**AVIS RELATIF À LA PROTECTION
CONTRE LES EVENTUELS EFFETS NOCIFS ET NUISANCES
PROVOQUÉS PAR LES RAYONNEMENTS NON IONISANTS
GÉNÉRÉS PAR DES ANTENNES ÉMETTRICES STATIONNAIRES**

Commune : FLERON - Exploitant : ORANGE

Référence exploitant : 449L1_1/30356L1_1/40356L1_1/50356L1_1

Rapport n° 1446 / 2025

Figure 2 : Vue en plan des installations d'antennes dans un rayon de 300 mètres autour de l'installation faisant l'objet de la demande d'avis

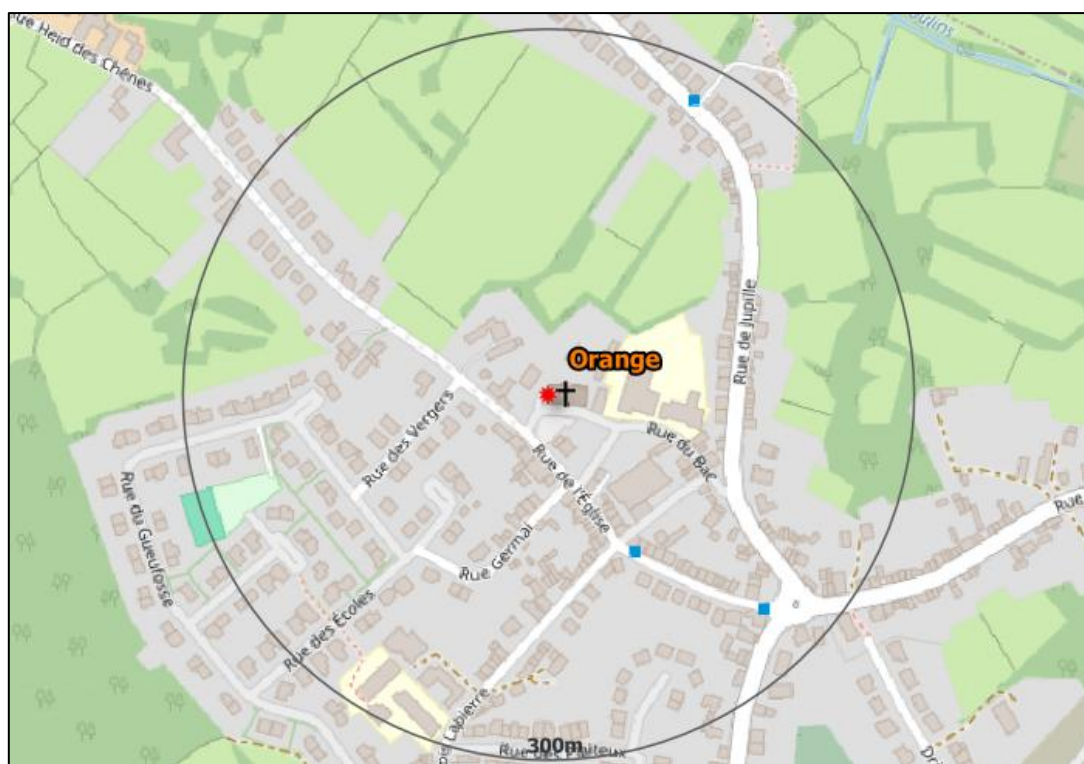
Le plan en projection verticale de la figure 2 indique la localisation des installations d'antennes émettrices stationnaires visées par le décret et situées dans un rayon de 300 mètres autour de l'installation référencée dans le paragraphe 2 et localisée au centre du cercle. Les données de localisation de ces antennes et les avis correspondant sont accessibles via le cadastre en ligne des antennes émettrices stationnaires⁸. Les installations prises en compte dans l'évaluation du respect de la limite cumulative sont les installations d'antennes émettrices déclarées en service par l'exploitant à la date du présent avis, à l'exception de l'installation référencée dans le paragraphe 2 et éventuellement d'autres installations ayant fait l'objet d'une demande d'avis à la même date et qui sont situées à l'intérieur de la zone de 300 mètres de rayon.

- il y a au plus 4 installations d'antennes émettrices stationnaires présentes dans la zone d'évaluation de 300 mètres de rayon représentée dans la figure 2, y inclus l'installation référencée dans le paragraphe 2 : la limite cumulative définie à l'article 4, §2 du décret est nécessairement respectée dans les lieux de séjour à l'intérieur de la zone d'évaluation de 300 mètres de rayon ;

- il y a exactement 5 installations d'antennes émettrices stationnaires présentes dans la zone d'évaluation de 300 mètres de rayon représentée dans la figure 2, y inclus l'installation référencée dans le paragraphe 2 et il existe, pour 3 ou 4 de ces installations, un avis attestant le respect de la limite abrogée de 3 V/m : la limite cumulative définie à l'article 4, §2 du décret est nécessairement respectée dans les lieux de séjour à l'intérieur de la zone d'évaluation de 300 mètres de rayon ;

- dans tous les autres cas, il a été vérifié que la limite cumulative définie à l'article 4, §2 du décret n'est pas dépassée dans les lieux de séjour sur base du nombre d'installations localisées dans la zone d'évaluation de 300 mètres de rayon représentée dans la figure 2, de leur localisation ainsi que des données inscrites dans la figure 1 et au paragraphe 4 du présent avis et dans les avis attestant le respect de la limite par installation ou de la limite abrogée de 3 V/m relatifs aux autres installations reprises dans la figure 2.

Compte tenu des considérations ci-dessus, il apparaît que l'intensité du rayonnement électromagnétique généré, dans les lieux de séjour situés dans un rayon de 300 mètres autour de l'installation référencée dans le paragraphe 2, par l'ensemble des antennes émettrices stationnaires de l'ensemble des exploitants du même site d'antennes émettrices stationnaires respecte la limite fixée à l'article 4, § 2 du décret.
